Osservazioni al “Progetto FSRU Alto Tirreno e collegamento alla rete nazionale Gasdotti”

I sottoscritti Orsi Fabio, nato a Savona il 30/12/1975 e Giaccardi Daniela, nata a Savona, il 28/01/67, cittadini savonesi e consiglieri comunali, rappresentanti del Gruppo “PensieroLibero.Zero” presso il Comune di Savona, espongono le seguenti osservazioni in merito al *Progetto FSRU Alto Tirreno e collegamento alla rete nazionale Gasdotti*.

Figura 5.3: Perimetrazione Rischio di Incidente Rilevante Azienda Sarpom S.r.l.

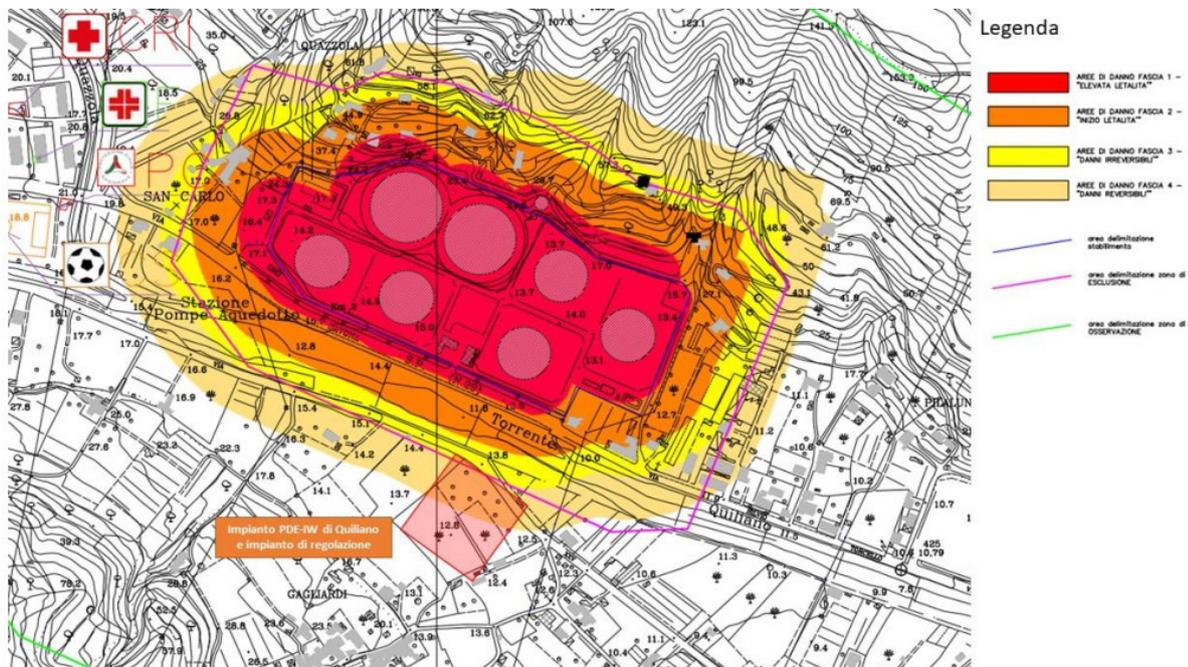
In base alla documentazione versata nel procedimento, non risulta effettuata la necessaria ed approfondita verifica delle possibili interazioni tra l'impianto (SARPOM), già definito a rischio incidente rilevante (D.Lgs. 105/2015) e l'impianto in via di progettazione.

Non solo. Come si legge, L'area di ancoraggio della FRUSU risulta inserita in un cerchio del diametro di circa 600m in una zona di mare "Caratterizzata principalmente dalla presenza del campo boe per lo scarico dalle navi di rinfuse liquide per la società Sarpom S.r.l. Quest'attività risulta caratterizzata dallo stazionamento nell'area di concessione di navi cisterne ...e dall'intenso traffico navale per scopi commerciali, crocieristico ed industriale (porto di Savona e Vado pag 518 SIA.)

Detta società ha formalmente evidenziato criticità cui non è stato dato conto

Sotto altro profilo, non vi è alcuno studio volto ad evidenziare l'incidenza e l'inferenza dell'Impianto rispetto agli stabilimenti esistenti e, in particolare, nell'ambito del Rischio incidente rilevante nelle vicinanze in particolare con il progettato deposito GNL di Bergoggi con le possibili relative interferenze tra loro e con la FRUSU.

La Golar Tundra di notte in area offshore

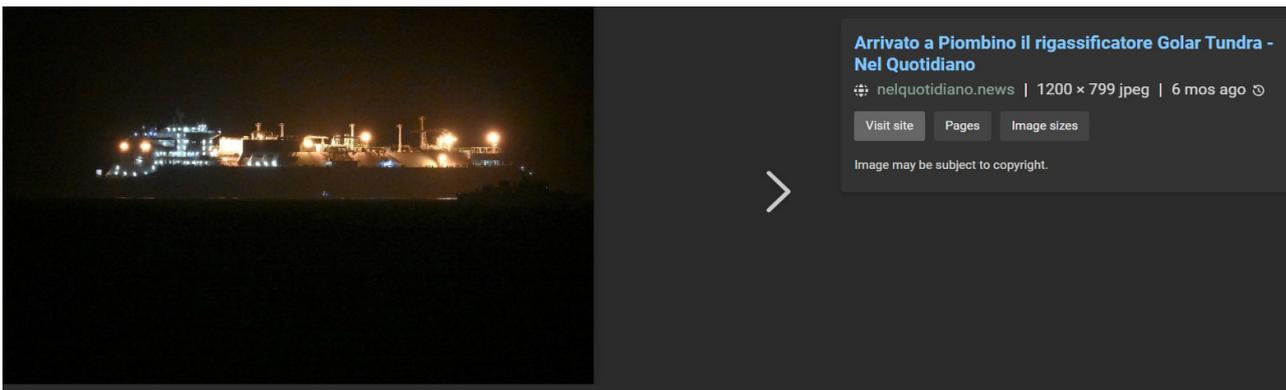
- Considerata la distanza da Savona i punti di vista su Savona sono insufficienti e considerata la valenza turistica del tratto di costa si chiede vengano effettuati fotoinserimenti di dettaglio e una video-simulazione e modelli 3d con punti di vista da:
 - Fortezza del Priamar
 - Litorale di Savona (Est della Foce Letimbro)
 - Litorale di Savona (Ovest Foce Letimbro). Tratto antistante le Scuole Primarie XXV Aprile
 - Scaletto delle Fornaci
 - Marehotel
 - Ristorante Avalon
-
- E' necessario fornire maggiori informazioni e valutazioni su emissioni luminose. La foto seguente mostra ad esempio una petroliera in fase di Scarico al Campo Boe Sarpom

○ La FSRU sarà localizzata in mezzo al mare e non in ambito portuale.

- Impatto su Paesaggio (Comune di Savona) inadeguato
- si ritiene che il tema delle EMISSIONI LUMINOSE sia un aspetto non valutato con specifico riferimento all'impatto visivo sul litorale savonese e alla presenza di emissioni luminose in fase di esercizio.
- Si chiedono chiarimenti su esiti dello SIA in merito agli impatti di Media Significatività: non si comprende come l'opera possa essere accettata se lo SIA evidenzia impatti di Media Significatività senza proporre misure di mitigazione e minimizzazione.
 - **Opere Offshore (impatti Negativi di Media Significatività)**
 - Aria
 - Esercizio del Terminale FSRU - Variazione delle caratteristiche di qualità dell'aria
 - Geologia e Acque;
 - Esercizio dell'impianto FSRU - Alterazione delle Caratteristiche di Qualità delle Acque per Scarichi dal Terminale FSRU
 - Paesaggio:
